**Mémoire en réponse MRAE**  
**Saint-Parize 1 - SAS Soleil des Queudres**  
**PC 058 260 22 N0010**

PREAMBULE du Maître d’Ouvrage

Nous répondons ici, à l’Avis de la Mission Régionale d’Autorité environnementale de Bourgogne-Franche-Comté, avis en date du 12 décembre 2023, notifié au maître d’ouvrage, par la Direction Départementale des Territoires de la Nièvre, le 26 décembre 2023.

Notre présent mémoire en réponse porte sur notre dossier de demande de permis de construire, référencé PC 058 260 22 N0010 déposé le 09 mai 2022, établi au nom de la SAS SOLEIL DES QUEUDRES, demandeur du PC et maître d’ouvrage pour un projet de centrale photovoltaïque au sol, sur la Commune de SAINT PARIZE LE CHATEL.

Figure 1 tracé du raccordement  
(En vert, zone réglementairement protégée)

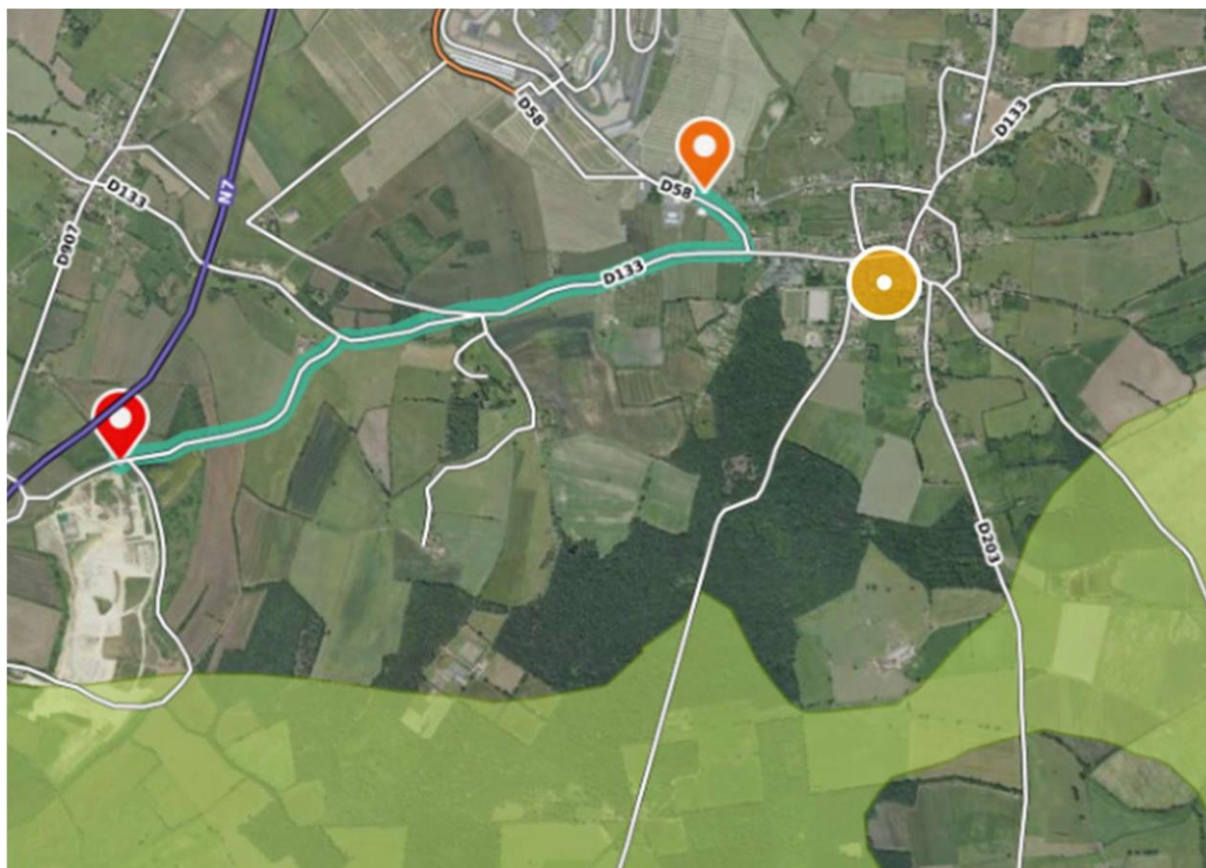
**La MRAe recommande d'inclure dans l'étude d'impact le raccordement au réseau électrique, fonctionnellement lié au parc photovoltaïque, et les éventuels renforcements nécessaires du réseau électrique national associé, d'évaluer leurs incidences environnementales et de présenter les mesures prises pour les éviter, les réduire et si besoin les compenser.**

Pour le raccordement au réseau électrique public, les modalités ainsi que le tracé seront établis par ENEDIS après obtention du permis de construire, comme l'exige la réglementation actuelle.

Le tracé probable du raccordement de la centrale photovoltaïque au réseau électrique ne devrait pas impacter l'environnement de manière significative. En effet, le tracé probable (3 km) longe le tracé des voies publiques (D133 et D58) et reste dans leurs emprises. Cela permet de limiter les impacts sur le sol, la faune et la flore.

Le tracé ne traverse aucun secteur d'intérêt environnemental ou écologique particulier que les travaux de raccordement pourraient venir perturber.

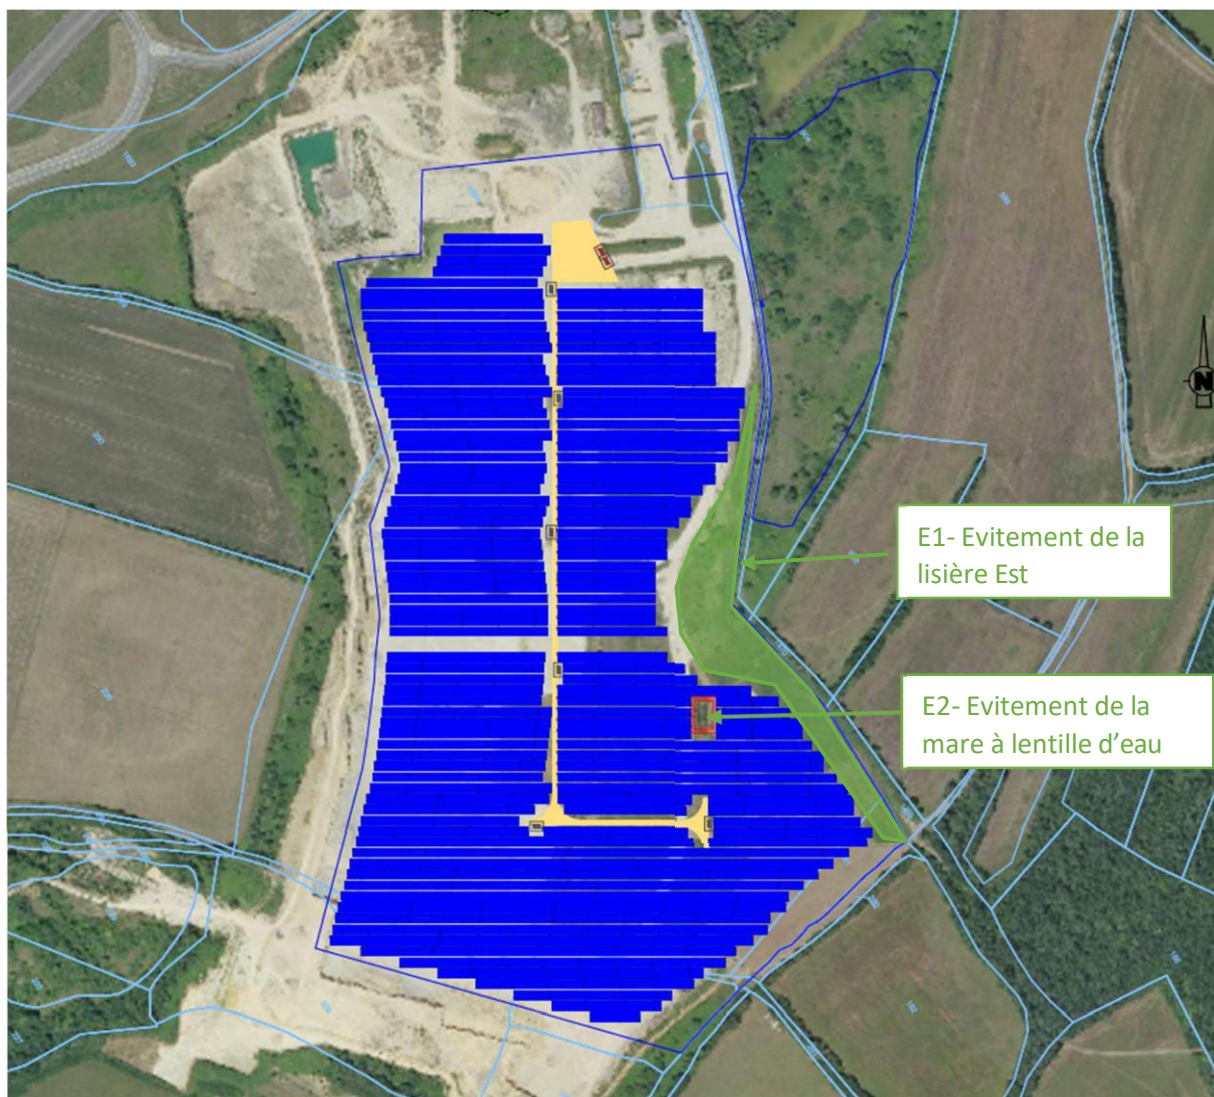
**La MRAe recommande de réévaluer les enjeux des projets sur les espèces et les milieux naturels puis de requalifier les impacts des projets en prenant en compte les résultats des inventaires pour chaque emprise et de renforcer les mesures ERC en conséquence.**

**La MRAe recommande de réévaluer les enjeux des projets sur les espèces et les milieux naturels puis de requalifier les impacts des projets en prenant en compte les résultats des inventaires pour chaque emprise et de renforcer les mesures ERC en conséquence.**

Le projet a été implanté de façon à éviter les incidences sur les zones à enjeux identifiées au sein de l'aire d'étude. Ainsi, le périmètre strict d'implantation du projet est limité à des habitats dégradés de type friche et zones rudérale.

La présence de station probable de brome des toits nécessite la mise en place d'une mesure d'évitement complémentaire :

- **E1 : évitements de la lisière Est contenant les stations probables de Brome de toits**

La présence d'une petite mare accueillant une population de lentille d'eau bossue nécessite également la mise en place d'une mesure d'évitement complémentaire :

- **E2 : évitements de la mare à lentille d'eau bossue**

- Vues sur St Parize 1

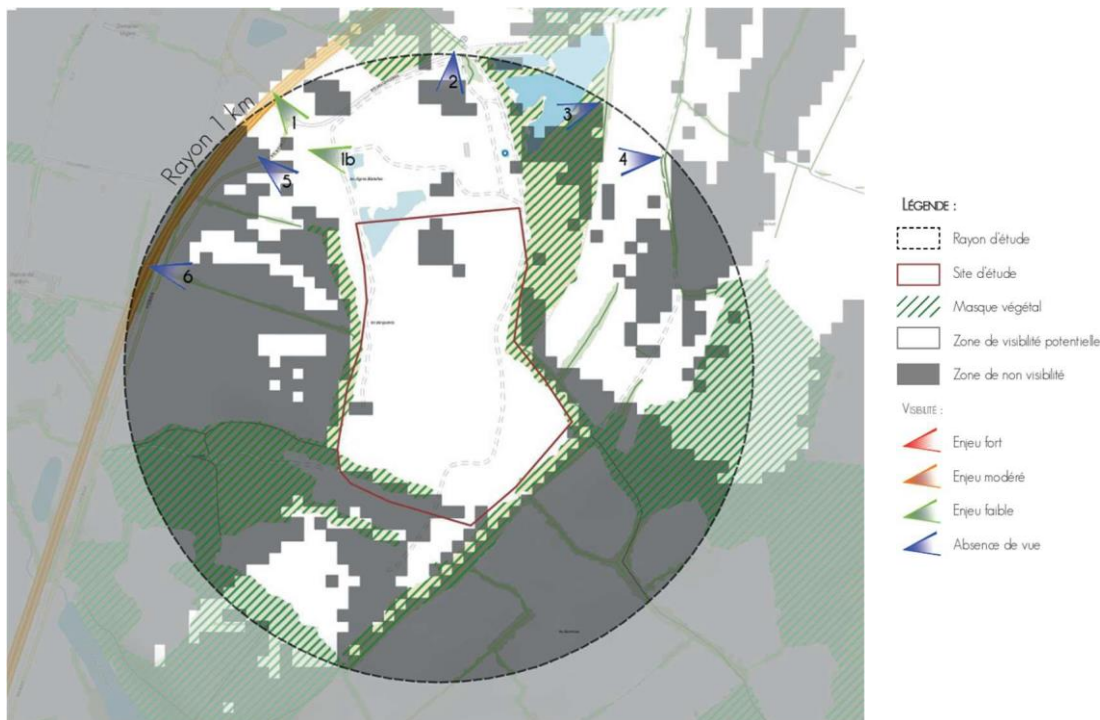
**La MRAe recommande de reprendre l'étude paysagère du projet « Saint Parize 1 » en prenant en compte le projet « Saint Parize 2 » au titre des effets cumulés et de prévoir les mesures Eviter Réduire Compenser.**

Ainsi qu'il est précisé en p33 de l'étude paysagère, au sein du périmètre proche, **aucun relief ne permet de prendre assez de hauteur pour avoir une vue sur l'intérieur de la carrière et donc sur les futurs panneaux photovoltaïques**. Seuls les talus et la végétation périphérique sont perceptibles, se confondant avec les linéaires de haies bocagères et de boisements.
